COMMUNE DE L'ÉTANG-SALÉ PÔLE D'ÉCHANGES DE L'ÉTANG-SALÉ-LES-HAUTS

PIÈCE E – AVIS RÉGLEMENTAIRES

Objet : Déclaration d'utilité publique (DUP), mise en compatibilité du PLU et cessibilité – projet d'aménagement de bus à haut niveau de service (BHNS) de l'Etang-Salé

ETUDE HYDRAULIQUE

APRES MODIFICATION

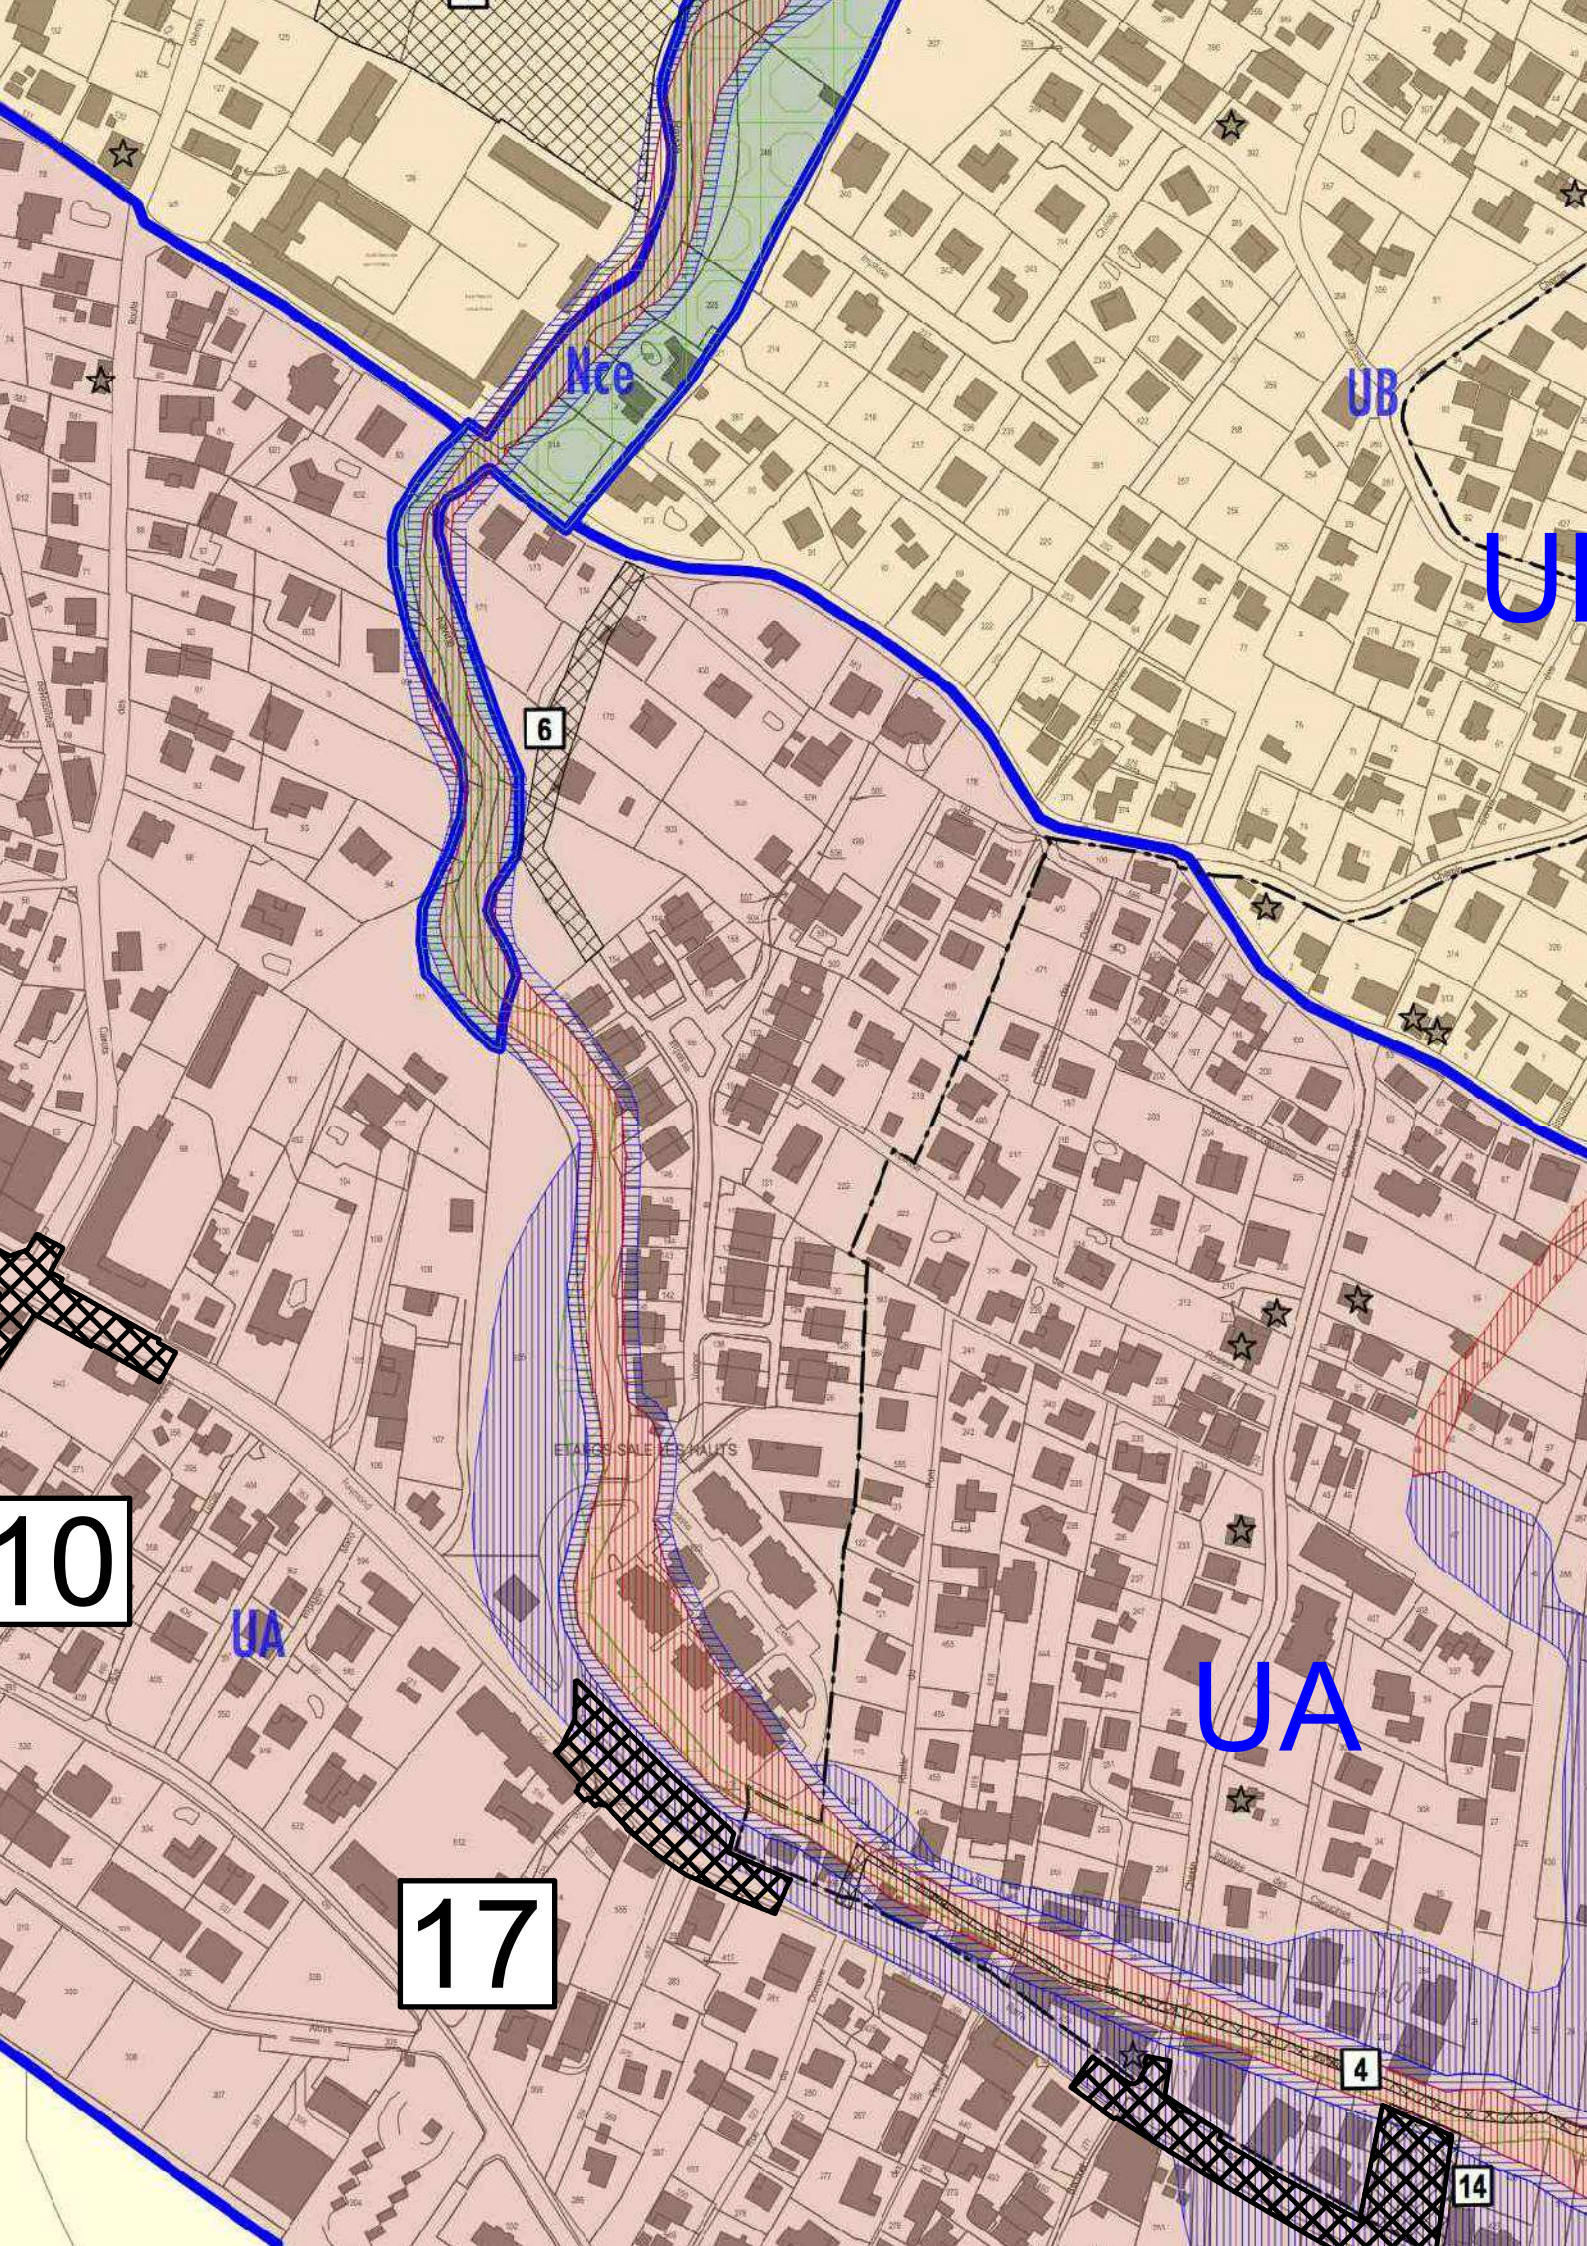
Les figures pages suivantes présentent le plan de zonage avant et après mise en compatibilité du PLU. Les emplacements réservés suivants sont créés pour le projet :

- Emplacement 1 : « Aménagement d'un rond-point».
- Emplacement 2 : « Aménagement d'un parking bus».
- **Emplacement 5 : « Aménagement d'une voie de liaison rue R. Barre/impasse des Aloès ».**
- Emplacement 10 : « Création de voirie entre la rue R. Barre et l'allée Montaignac ».
- Emplacement 14 : « Équipement public ».

LEGENDE 4 – IMPACT DE L'AMENAGEMENT 1

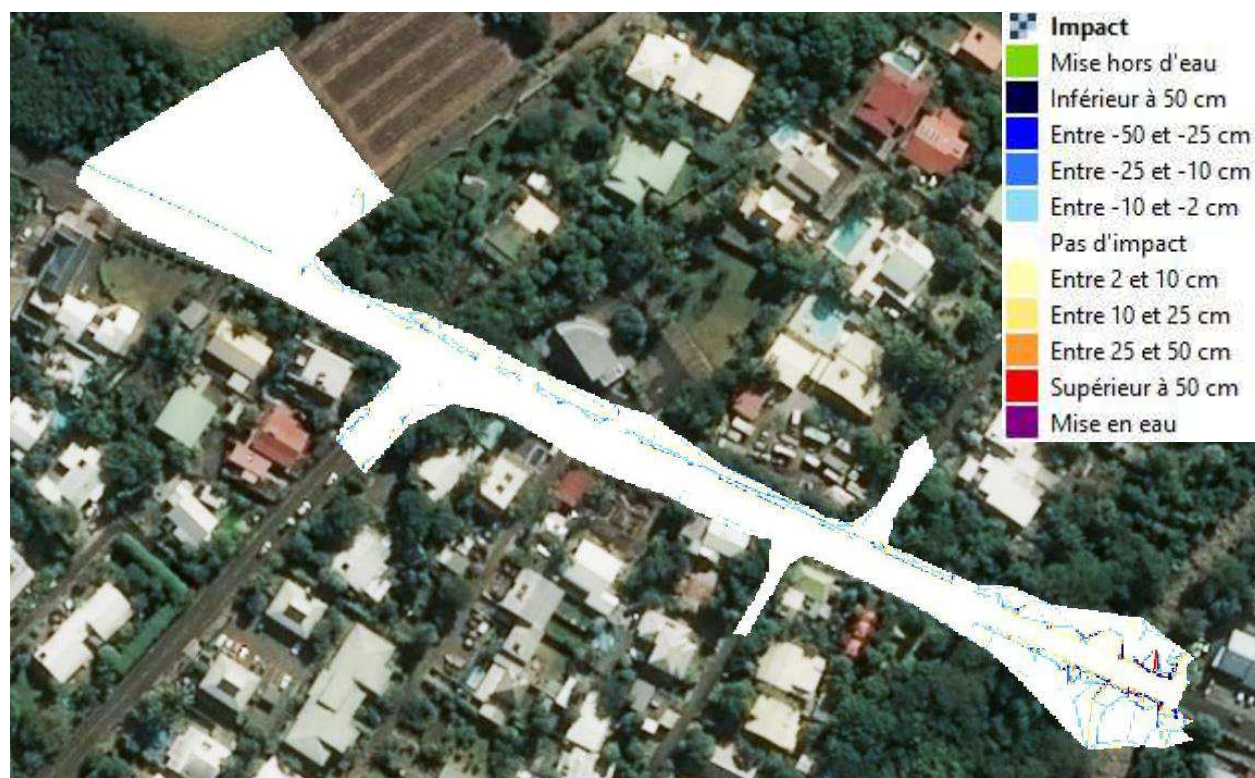
La réunion, qui s'est tenue le 3 mars 2021 entre vos services et ceux de la DEAL, a permis d'identifier deux secteurs d'aménagement (secteurs 1 dit « crédit agricole » et 7 dit « piscine ») sur l'itinéraire qui nécessitaient des investigations plus approfondies en matière hydraulique afin d'en mesurer les impacts.

A partir de cette analyse, un équilibre volumétrique (remblai/déblai) est observé. Les zones d'impact illustrées sur la représentation en plan proviennent de la différence de précision des deux maillages.

A la vue de ces éléments, l'aménagement 1 n'impactera pas le fonctionnement hydraulique actuel. Il n'est pas envisagé d'aménagement compensatoire sur cette zone d'étude.

LEGENDE 17 – CARTOGRAPHIE DE L'IMPACT DU PROJET SUR LES HAUTEURS

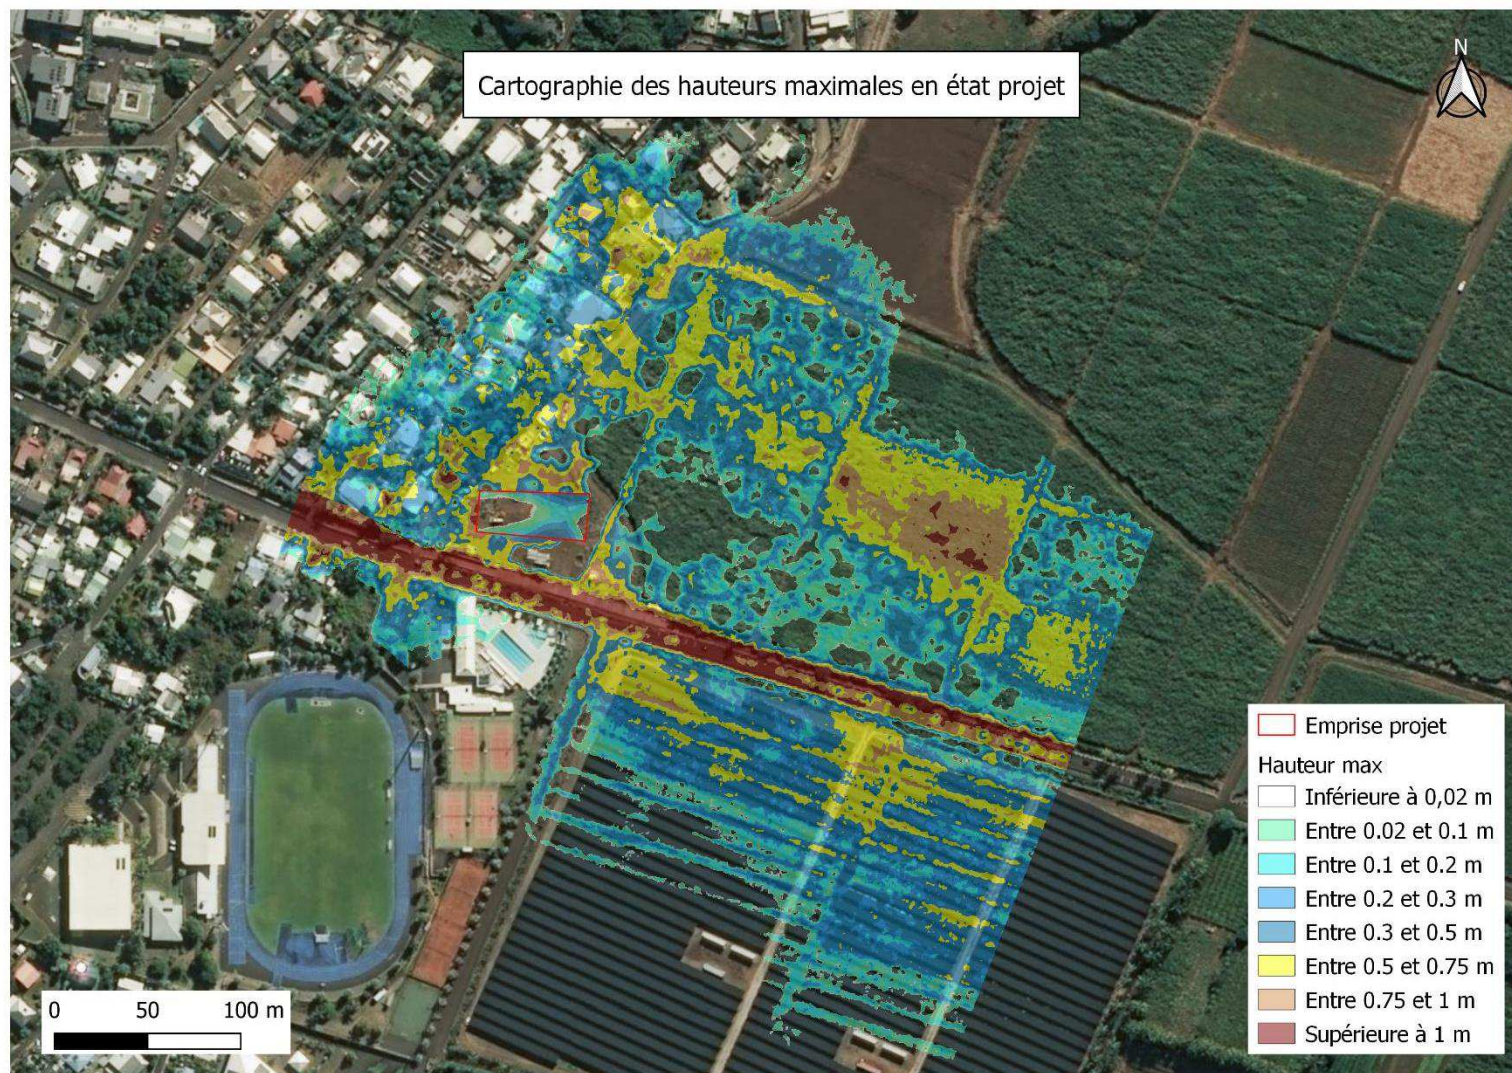
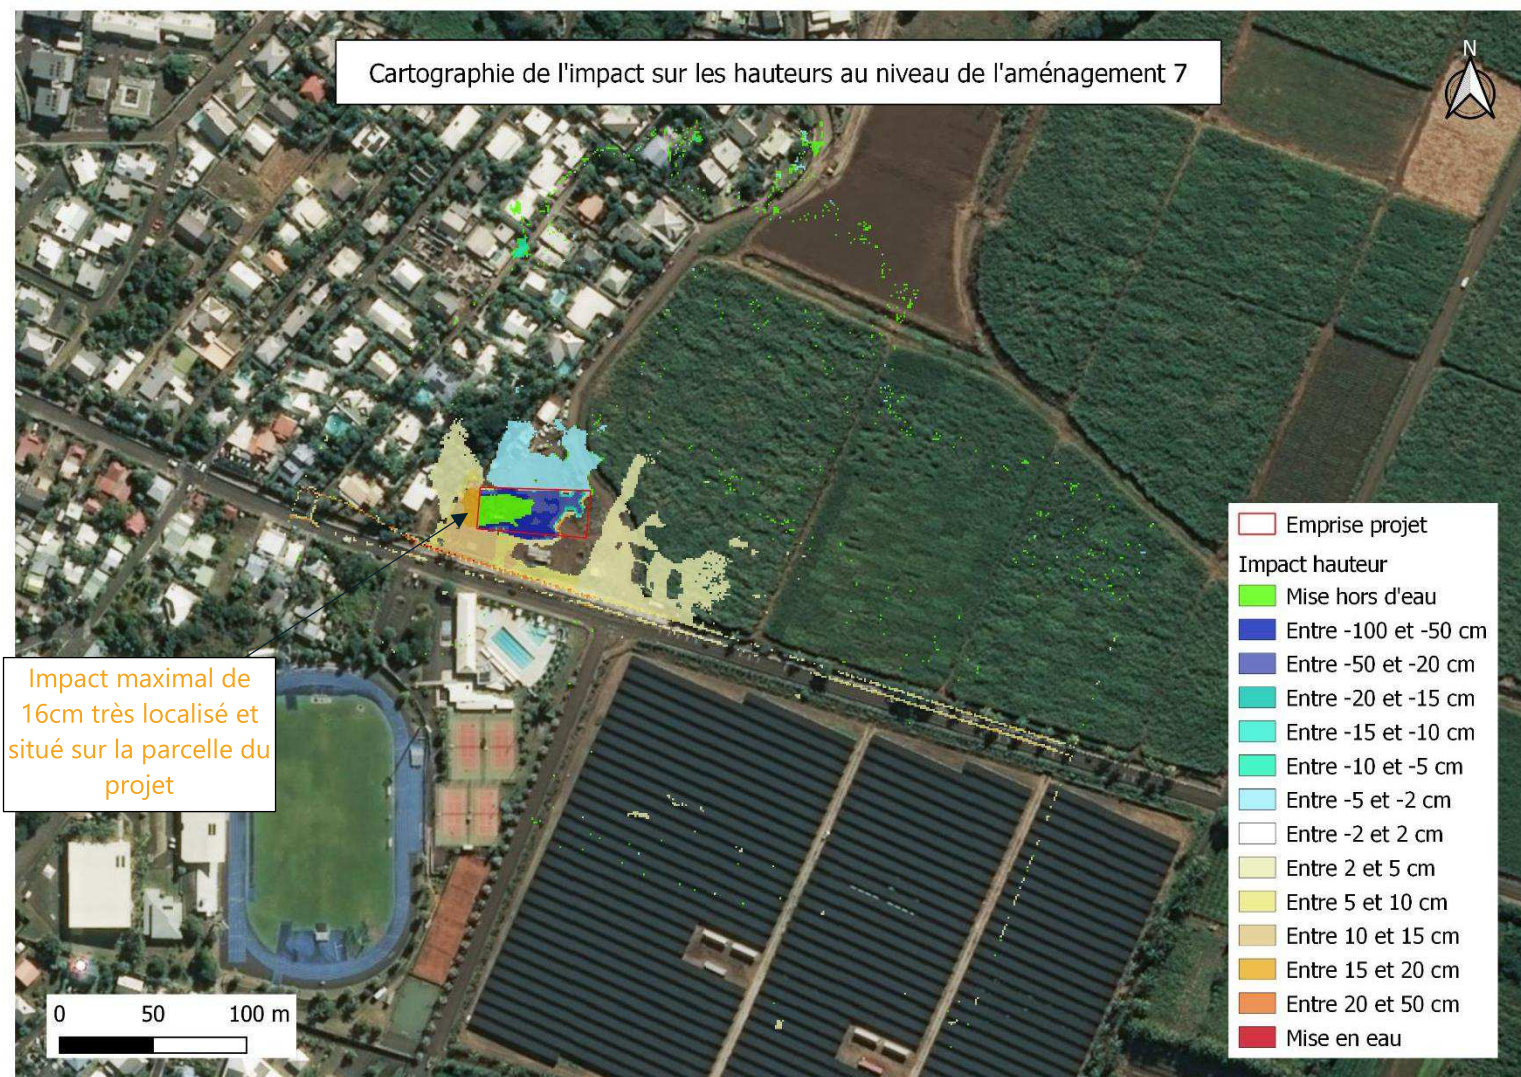
Si les résultats de l'étude sur l'aménagement 1 n'appellent pas de remarques particulières, il ressort des éléments transmis que l'aménagement 7 (déjà réalisé) pourraient induire une aggravation de l'aléa inondation sur des parcelles voisines (AY 0052 et AY 0056).

Aussi, afin de sécuriser votre dossier avant sa mise en enquête publique et de pouvoir apprécier au mieux la réalité et l'ampleur de cette aggravation des risques naturels, je vous demande de compléter votre étude par la réalisation d'une cartographie de l'aléa « inondation » sur le secteur de la piscine (secteur 7). En effet si l'aggravation des risques venait à être confirmée, une augmentation des hauteurs et/ou vitesses d'écoulement des eaux chez un tiers, due à des travaux et

- Un impact max très localisé de 16 cm au droit du remblai (« bulle » sur le flanc Ouest du projet) qui n'impacte que la parcelle projet (cf. légende 14 p :16),
- Au droit du remblai, les vitesses d'écoulement sont réduites de 0.15 à 0.5 m/s,
- Un impact entre 10 et 15 cm entre le remblai et la route (sur la parcelle projet) qui ne représente pas d'enjeu,
- Un impact entre 2 et 5 cm à proximité du bâti à l'Ouest du projet sur un secteur où les hauteurs d'eau sont globalement comprises entre 0.5 et 1 m d'eau en situation initiale. Cet impact ne change pas les conséquences de l'inondation sur ce secteur et n'impacte qu'une proportion négligeable du bâti,
- L'impact à l'Est du projet est majoritairement compris entre 2 et 5 cm localement 5 à 10 cm et n'impacte aucun enjeu (secteur inondable en situation actuelle avec des hauteurs d'eau majoritairement supérieures à 0.3 m).

L'impact du remblai est maximal sur la parcelle projet où il présente des valeurs pouvant être jugées faibles à modérées (2 à 16cm).

En dehors de la parcelle projet, cet impact est faible voire négligeable (2 à 5cm) d'autant plus au regard des hauteurs d'eau en état actuel. On note également qu'aucun enjeu fort n'est impacté.

A la vue de ces éléments, il ne semble pas pertinent de compenser cet impact par des aménagements complémentaires.
